MODIFICA TECNICA N. 248
INTERVENTI SU PONTI E VIADOTTI ESISTENTI - lotto 2a
VIADOTTO FRATTINA
Relazione di modifica tecnica n. 248

MODIFICA TECNICA N.248

WBS: Viadotto Frattina VE03

OGGETTO: Modifica posizione palo 1 della palificata della spalla lato PA da realizzarsi su lato corsia in direzione Palermo, e modifica posizione palo 6 della palificata della spalla lato AG da realizzarsi su lato corsia in direzione Agrigento.

Figura 3 – Spalla lato PA (modifica posizione palo n.1 della palificata sulla corsia in direzione Palermo)

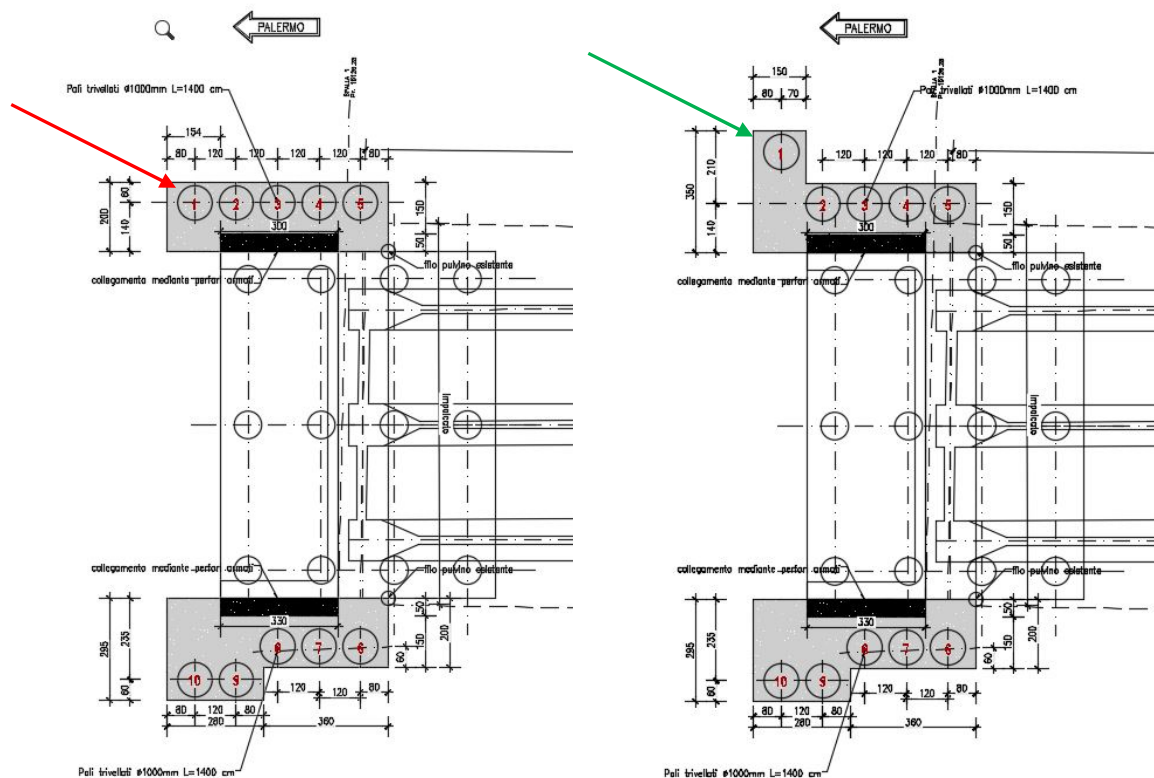
la N.C. n. 863 è stata rilevata in data 28/03/2018, ed è relativa alla difformità riscontrata nella posizione planimetrica del palo n.1 della spalla lato PA rispetto a quanto previsto dagli elaborati grafici di PED, nell'ambito dell'intervento di miglioramento sismico del Viadotto Frattina; la N.C. n. 960 è stata rilevata in data 09/08/2019, ed è relativa alla difformità riscontrata nella posizione planimetrica del palo n.6 della spalla lato AG.

"La posizione planimetrica del palo n.1 spalla PA risulta difforme dall'elaborato di progetto"

Le non conformità rilevate nascono a seguito del ritrovamento di opere in c.a. esistenti, durante le lavorazioni di cantiere, ad una profondità di circa 8,00 mt e 5,00 mt dal piano di campagna, interferenti rispettivamente con la posizione del palo n.1, da realizzare per l'intervento di rinforzo della spalla lato PA, e del palo n.6, da realizzare per l'intervento di rinforzo della spalla lato AG.

Con una freccia di colore rosso si individua la posizione del palo n. 1 prevista per l'intervento di rinforzo della spalla lato PA nella configurazione di progetto (vedi MT196), mentre con una freccia di colore verde si individua la posizione del medesimo palo nella configurazione di progetto modificata.

Si è quindi reso necessario prevedere una traslazione della posizione per entrambi i pali così come illustrato nelle seguenti immagini.

Nonostante le modifiche costruttive illustrate nella presente nota tecnica, rispetto allo schema di calcolo teorico, le sollecitazioni sui pali non variano in modo significativo, pertanto le verifiche di sicurezza illustrate nello stralcio di relazione di calcolo sopra riportato, possano ritenersi valide anche per la configurazione modificata della disposizione in pianta sia della palificata della spalla lato PA da realizzarsi su lato corsia in direzione Palermo, che della palificata della spalla lato AG da realizzarsi su lato corsia in direzione Agrigento.

Figura 4 - Spalla lato AG (modifica posizione palo n.6 della palificata sulla corsia in direzione Agrigento)

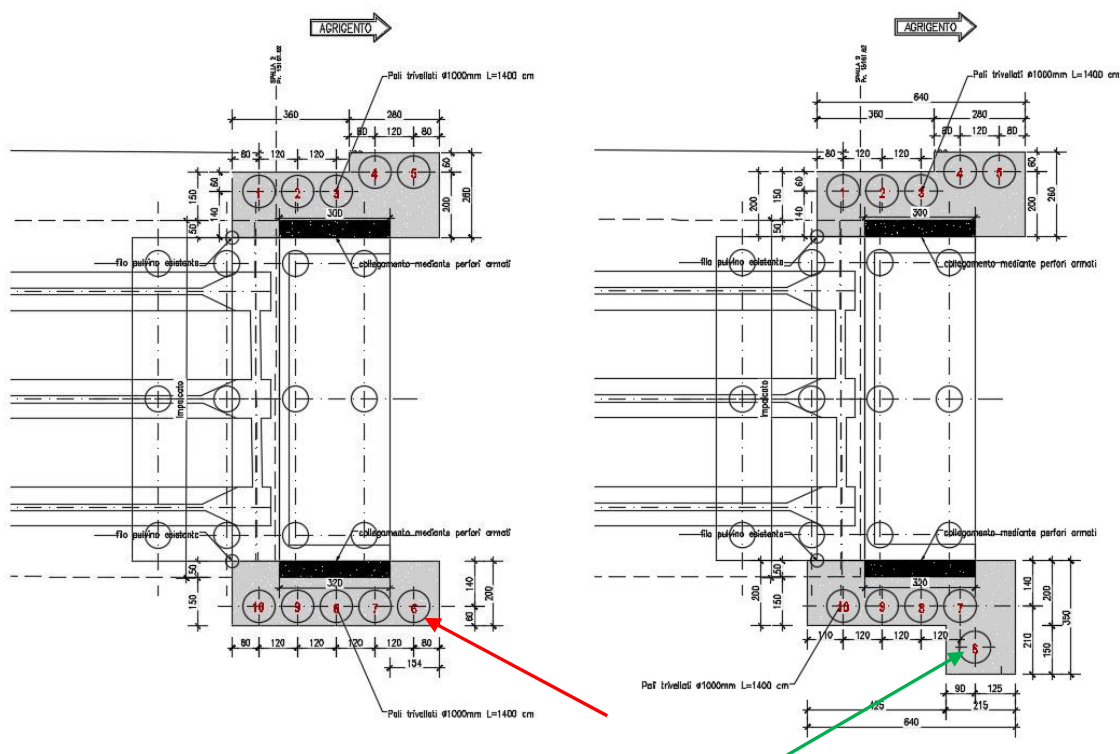
"Si constata la realizzazione del palo n.6 della spalla AG del viadotto esistente Frattina in difformità al progetto. Il palo è stato realizzato come da schema allegato"

Con una freccia di colore rosso si individua la posizione del palo n. 6 prevista per l'intervento di rinforzo della spalla lato AG nella configurazione di progetto (vedi MT196), mentre con una freccia di colore verde si individua la posizione del medesimo palo nella configurazione di progetto modificata.
